Verslag huishoudelijke elektrische installatie op laagspanning en zeer lage spanning

Referentie: **008-20260211-06**	Datum controle: **11/02/2026**
Keurder: **008**

Eigenaar:	**Onbekend**	EAN-code:	**Onbekend**
Adres installatie:	**Paalsteenstraat 33 bus 5, 3500 - Hasselt**	Nummer teller(s):	**Onbekend**
		Distributienetbeheerder installatie:	**Fluvius**

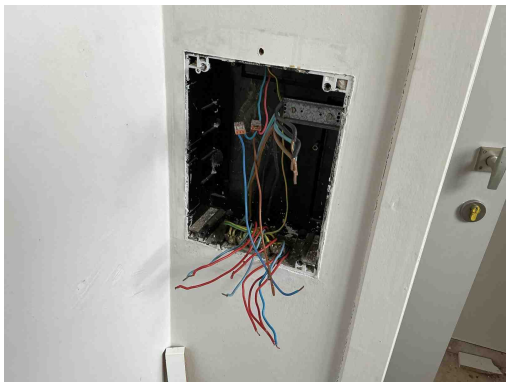
Inbreuk(en):

A01 - Een aardverbinding overeenkomstig de voorschriften ontbreekt (Boek 1: 5.4.2.1).
Opmerking: Oa meter geeft geen resultaat

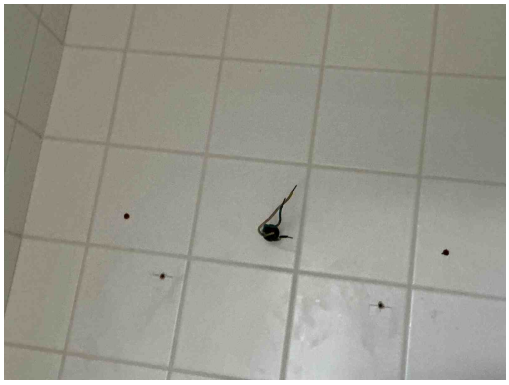
Inbreuk(en):

C21 - Het gebruik van geleiders van het type VOB, zonder bijkomende afscherming is niet toegestaan (Boek 1: 5.2.9.6).
Opmerking: Oa bord 2, keuken,...

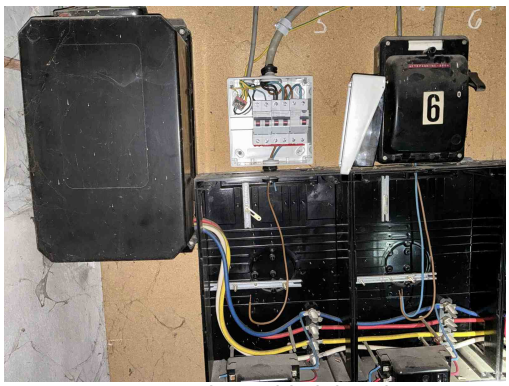
Inbreuk(en):

C21 - Het gebruik van geleiders van het type VOB, zonder bijkomende afscherming is niet toegestaan (Boek 1: 5.2.9.6).
Opmerking: Oa bord 2, keuken,...
